<b><u>ZÁPIS Z INSPEKCE</u></b>	Inspekční orgán Mostecké montážní Osecká 64 417 22 Háj u Duchcova Tel.: +420 417 639 796 E-mail: inspekni.orgán@mostecká- montazni.cz
---	--------------------------------	--

Číslo inspekce: **008/08/2020**  
 Objednavatel: **Povodí Labe, státní podnik**  
**Víta Nejedlého 951, 500 03 Hradec Králové, IČO 70890005**  
 Plavidlo: **PL-2**

Druh inspekce: **Pravidelná technická prohlídka**

## POHLED NA PODHON PŘÍD

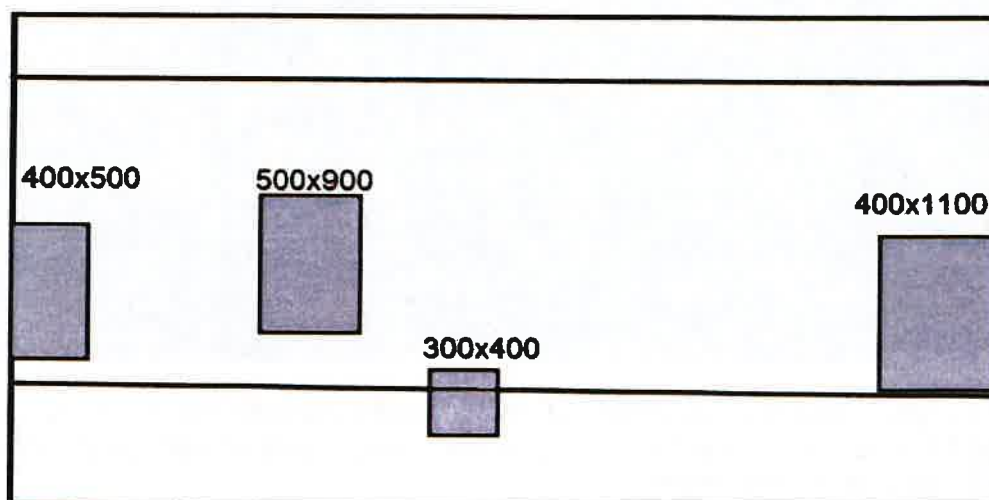
1. Oprava podhonorové části obšívky vsazením v rozsahu PS 400x500, Střed 500x900, Střed300x400, LS400x1000. Viz. náčrtek.

- Body 3., 4. a 5. budou odstraněny během vytažení plavidla na souši před spuštěním na vodu.
- Bod 1.- Oprava bude provedena po skočení doby platnosti IZ 008/08/2020 tzn. po 28.2.2021
- Bod 2 – Oprava zeslabené části obšívky bude provedena kompletní výměnou dnové obšívky z rozsahu cca 15 x 5,1M mezi žebry ž.č. 10 až ž.č.36. O dalším postupu rozhodne IO po demontáži stávající obšívky dle stavu dnových výztuh a zpřístupnění dvojitého prostoru. V současné době nepřístupné. Bude provedeno po skočení doby platnosti IZ 008/08/2020 tzn. po 28.2.2021
- Plavidlo má 24 vodotěsných úseků, které jsou po konstrukční stránce v pořádku a přístupné, případná netěsnost v oblasti viz. bod 4.- neohrozí plovatelnost plavidla.

## PŘEPÍČOVÁNÍ

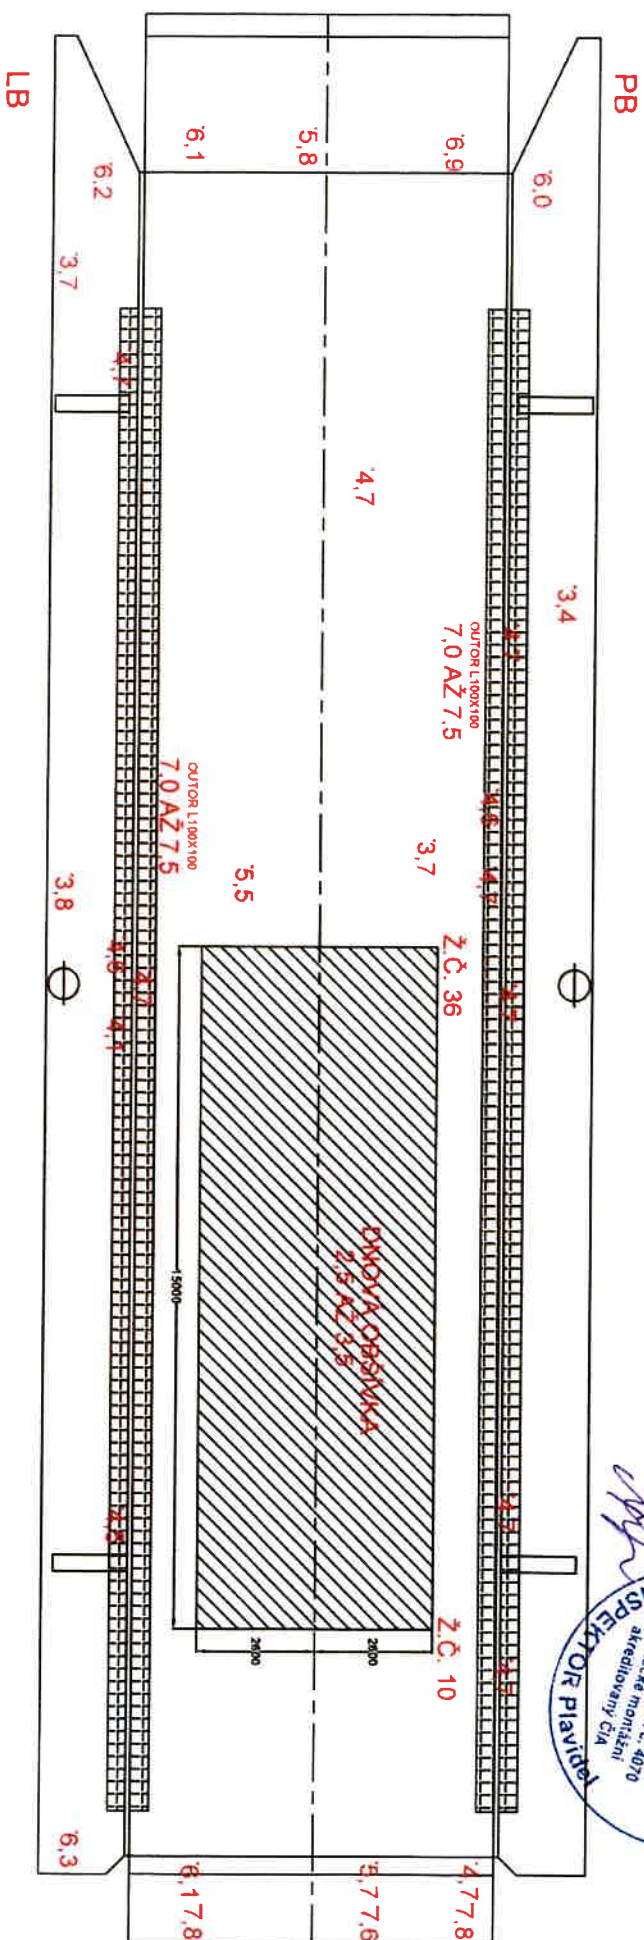
4.- Oprava netěsností zeslabené části dnové obšívky mezi ž.č.10 až ž.č.36 v šíři 2600 od CL oboustranně v oblasti snížené paluby vyvařením .popř. místním přeplátováním. Viz. Protokol měření obšívky.

4. 920 400,-Kč je složitá **nevím zda je dobře změřen rozměr dvojité podlahy**, která se bude rozebírat **musí být změřen až za vodotěsné stěny  $5,2 \times 15 = 78 \text{ m}^2$  dvojité podlahy** která se musí otevřít celá **kontrolu a navýšit metry** jestli je to špatně. (USAZENÍ)
